专业协调01：合拢共墙与一层平面

专业协调02：二、三层临空边缘与屋面

专业协调03：门窗统计与结构待办

专业协调10：v3挑檐与餐厅界面

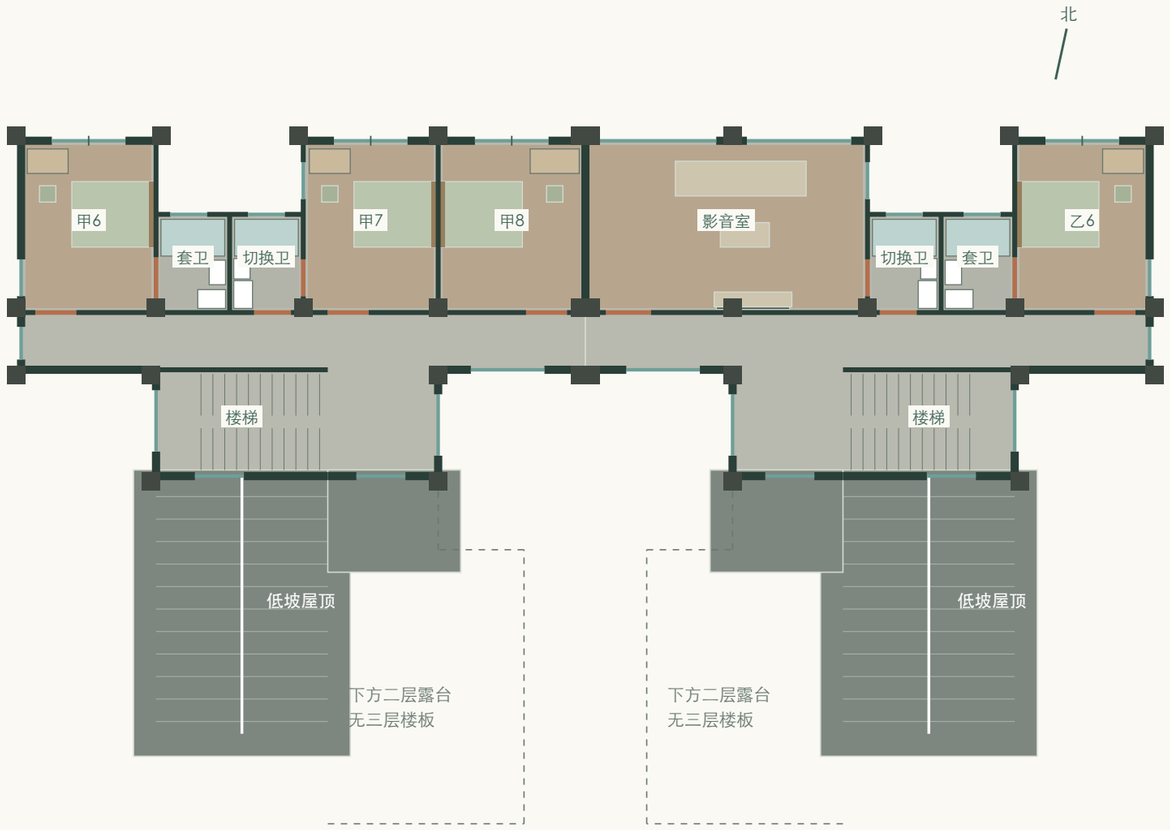
蓝线为保留的露台栏杆；深灰为恢复的走廊墙，青绿为新窗；屋顶及楼板边界不变。

二层：有顶走廊加墙，转折通道补顶，前露台敞开

三层：走廊墙与窗恢复，低坡翼顶延伸，前露台保持露天

二层露台共8段栏杆：0.35米炭灰砖纹基座，上部哑黑细竖杆与扶手，高度暂按1.20米建模；应复核实际完成面高度、竖杆间距、扶手、基座与边梁锚固。

后排主屋顶前坡约18°，楼梯并入连续坡面，二层卧室上方小顶左右约8°分坡，屋脊及侧檐向南约3°降低；三层前部原露台楼板全部取消，不将坡屋面作为可走露台。

原两户中间4处侧窗封闭；共墙本体及屋顶接缝需同时明确防火、隔声、防水和结构连续性。
